Diputación Foral de Álava

**DEPARTAMENTO DE MEDIO AMBIENTE Y URBANISMO****Orden Foral 164/2018 del Diputado de Medio Ambiente y Urbanismo, de 25 de mayo, que formula el informe de impacto ambiental del proyecto constructivo del colector de aguas residuales de Villanueva de Valdegovia a Villanañe**

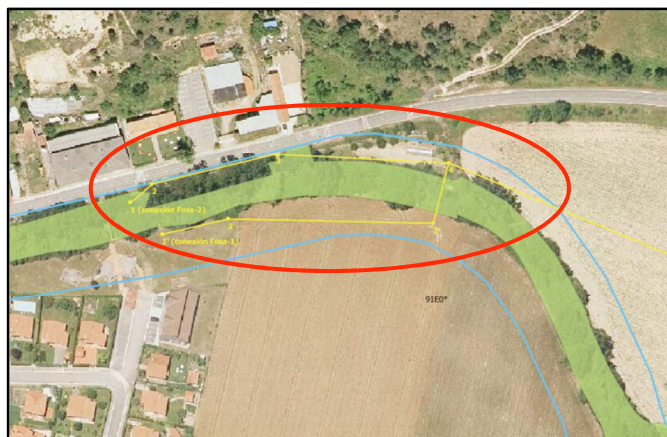
Se establece como zona de sensibilidad ambiental número 1 a los efectos del presente informe el ámbito de afección directa a la ZEC Río Omecillo-Tumecillo producido por el tramo de inicio del colector en las proximidades de la población de Villanueva de Valdegovía. En este ámbito el trazado del colector habrá de emplazarse a la acera existente, evitando cualquier afección a la ribera del río.

En rojo se señala la zona de sensibilidad ambiental número 1, en azul el límite del ZEC fluvial, el verde el hábitat de interés catalogado 91E0\* (fresneda-aliseda) y en amarillo el trazado del colector (tramo 1 y 2).
